工程指示 / 要求簡箋(E.I.)

工程指示編號：EI/ 9452 / 18

工程名稱：日出康城7期(平台)

工程項目：WW2 鐵料生產修改

切口示意图

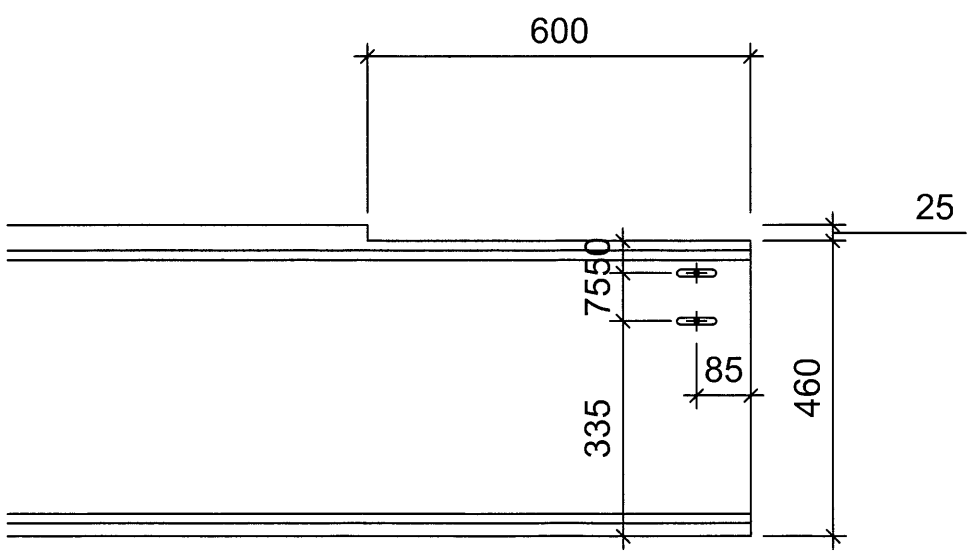
在廠未出貨的16枝大拼通(SC-2)需開
 避位，請依附件資料修改鐵件。
 地盤覆呔後修改。

開13枝

切口示意图

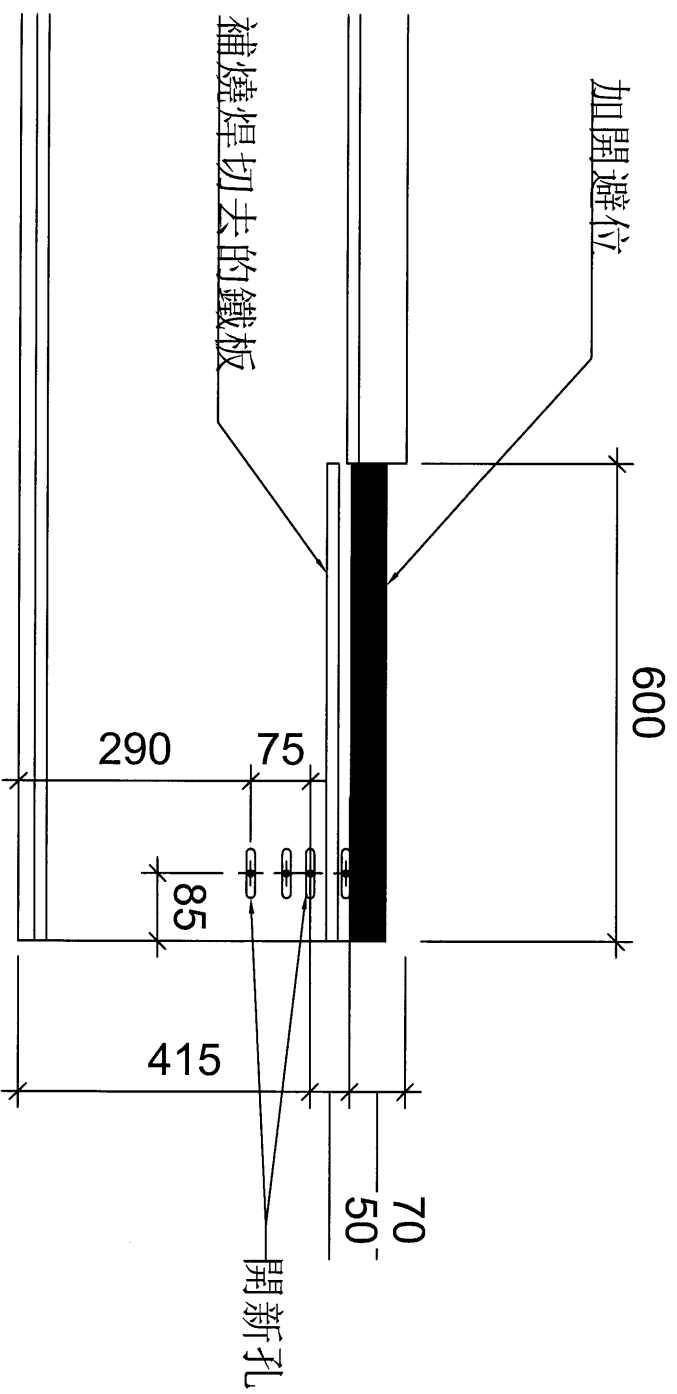
開3枝
